Service Bulletin

HOOFDGROEP	GROEP	NO.
8	84	408

BETR.
Sierlijsten
langs voorruit en dakgoot

440/460

T-studs aanbrengen

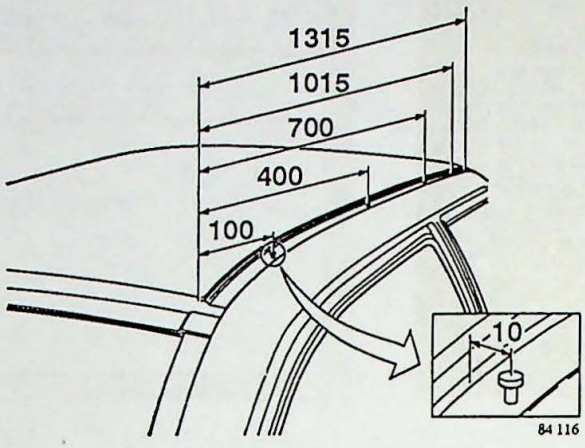
Na vervanging van de dakplaat of A-stijl moeten T-studs aangebracht worden.
Raadpleeg hiervoor Service bulletin 8-81-402.
De lokatie van de achterste twee T-studs is afwijkend na chassisnummer 389578.
